(1) Zonas de empozamiento, En Proximidad Salón Social.

Creado el: Fri, 18/10/2024

(4) Profundidad Excavación zona Salón Social

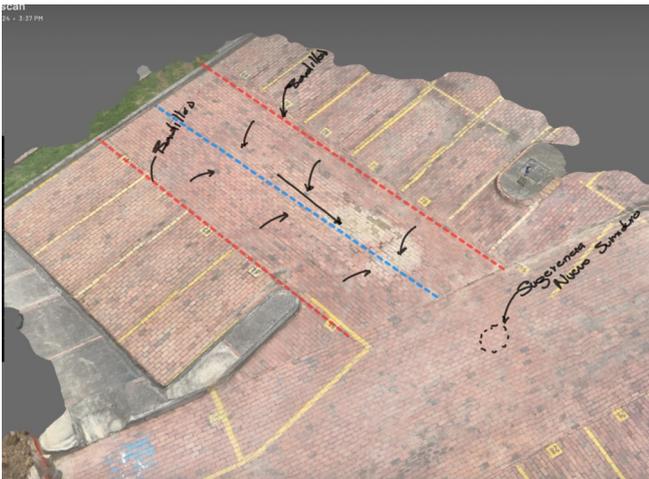
Es importante asegurar que el espesor de la base asegure la dimensión mínima especificada y que desde la misma se de la pendiente hacia drenajes.

(6) Pendientes zona interior siete

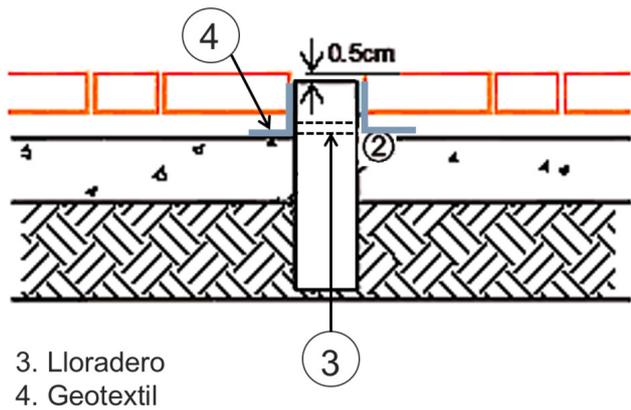
Asegurar pendiente y drenaje de la zona vacía colectores. Informar si se requiere un nuevo colector en la zona.

**(11) Pendiente hacia sardinel
 parqueaderos occidentales**

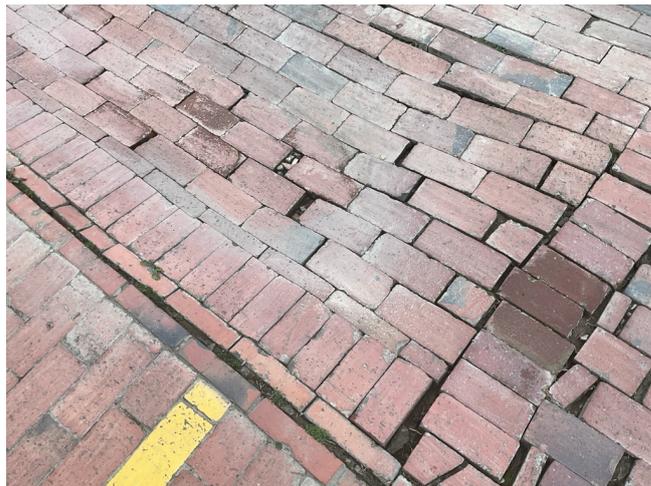
Se observa que la pendiente en zona de parqueadero de no intervención va hacia los sardineles, esta condición permite filtraciones y deterioro en la base.

(13) Se observa la base húmeda

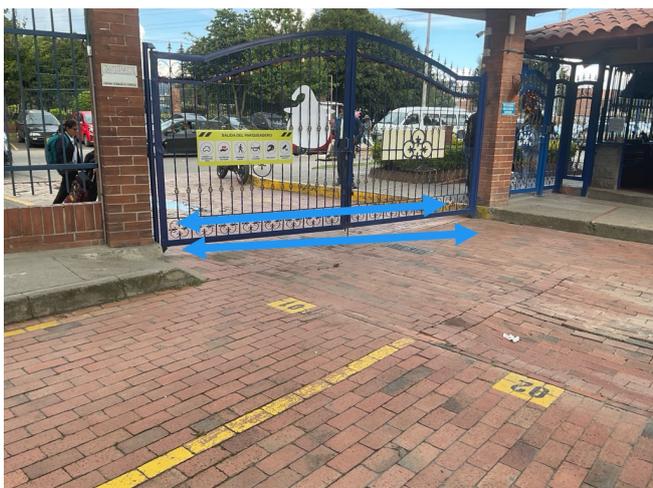
Se observa la base húmeda al ingreso de la Porteria debido a deficiencias en el drenaje de agua.

(14) Implementación de Cárcamo ingreso

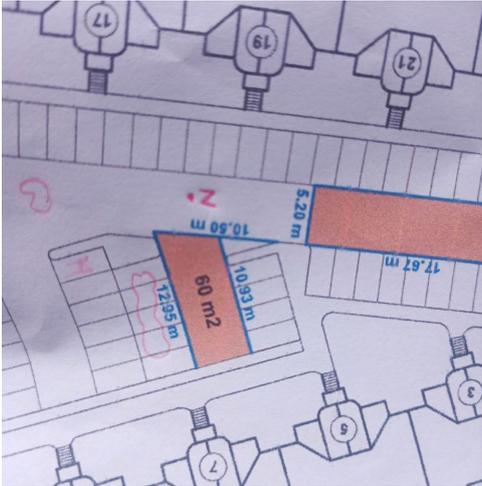
La pendiente de la adoquinado exterior va en dirección al conjunto, por tanto se recomienda la Construcción de un Cárcamo que evite el ingreso de agua
